ZÁVAZNÝ BULLETIN Z 50/44a
Z 50M/16a

1. **DATUM:** 13. 4. 2001
2. **TÝKÁ SE:** Všech letounů Z 50L, Z 50LA, Z 50LS, Z 50LX, Z 50LE, Z 50M
3. **DŮVOD:** Prodloužení provozní životnosti všech hadic v systému olejové a palivové instalace letounu na 10 let.
4. **OPATŘENÍ:**
 - 4.1 **Všeobecně:**

Grafické znázornění životnosti:

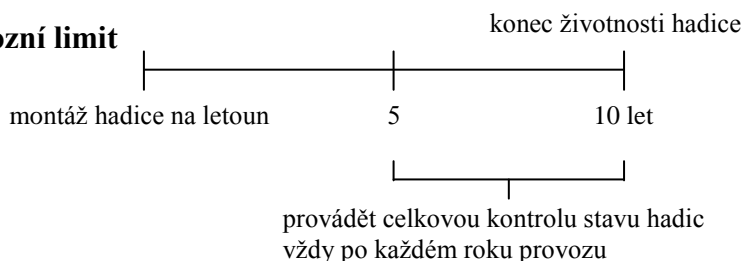
Provozní životnost hadic (nízkotlakých), zhotovených z hadicoviny typu PN, ČSN 63 5388 a ČSN 63 5387, z původně stanovených 5 let se prodlužuje na dobu 10 let u hadic zhotovených z hadicoviny typu PN, ČSN 63 5388 a ČSN 63 5387.

Životnost hadic ukončí časový nebo provozní limit, podle toho, který nastane dříve.
